OPINIA 063725

z wyników przeprowadzonych oględzin – ekspertyzy urządzeń grzewczo-kominowych

w budynku przy ul. 'Polna 1m 13

dotycząca urządzeń grzewczo-kominowych używanych przez:
ul. Mikołaja Reja 53-55

Szkic orientacyjny:

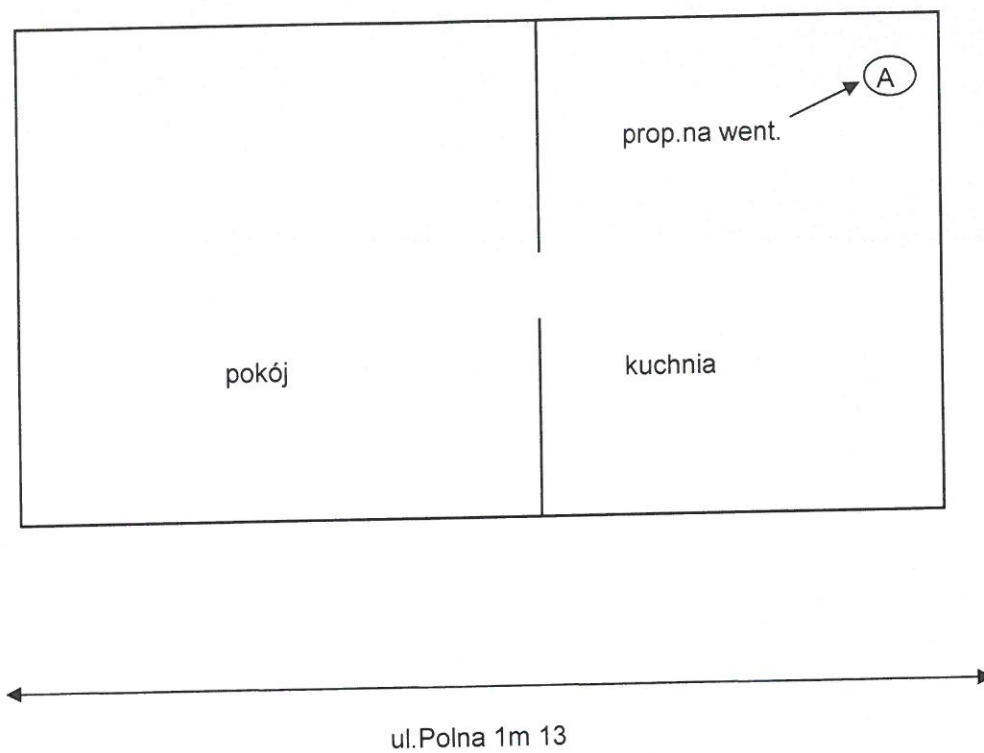
Z powodu nieprawidłowego wyprowadzenia wentylacji kuchni ponad dach proponuje się
po zdemontowaniu wyprowadzenie jednego niezależnych przewodu kominowego przez strych
ponad dach .

A - dla wentylacji kuchni mieszkania 13

A -proponowany na wyprowadzenie niezależnego przewodu kominowego dla wentylacji wywiewnej
kuchni mieszkania 13 systemem rurowym fi 150 ocieplonym na przepisową wysokość ponad dach,
